VERKEHRSPLANERISCHE STELLUNGNAHME

1 Querschnitt Straße Am Hausteich

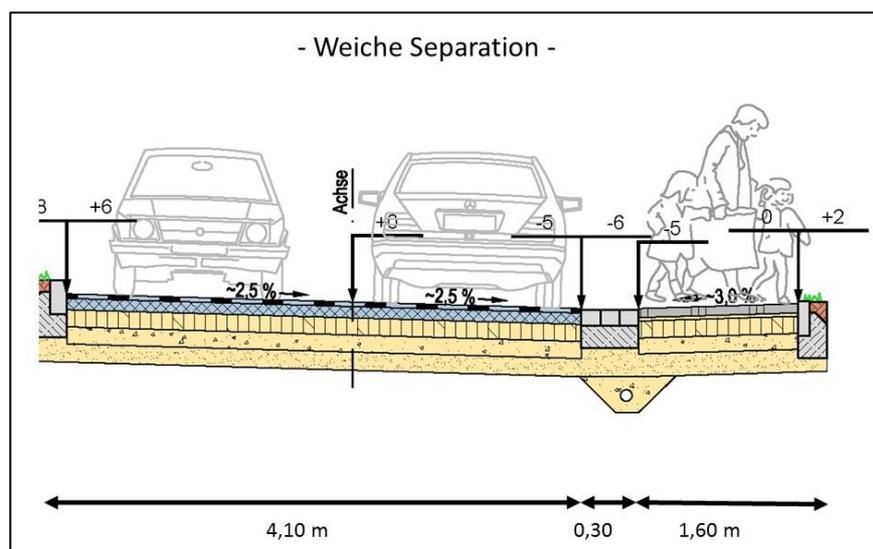
Nach Ersteinschätzung anhand der Fotos sowie der Lage im Verkehrsnetz erscheint eine leistungsfähige Abwicklung am Knotenpunkt Am Hausteich / Zum Amt möglich. Die Sichtbeziehungen sind im Zuge des Verkehrsgutachtens gesondert zu prüfen.

Für eine belastbare Aussage ist eine Leistungsfähigkeitsberechnung nach HBS 2015 für die genannten Knotenpunkte durchzuführen.
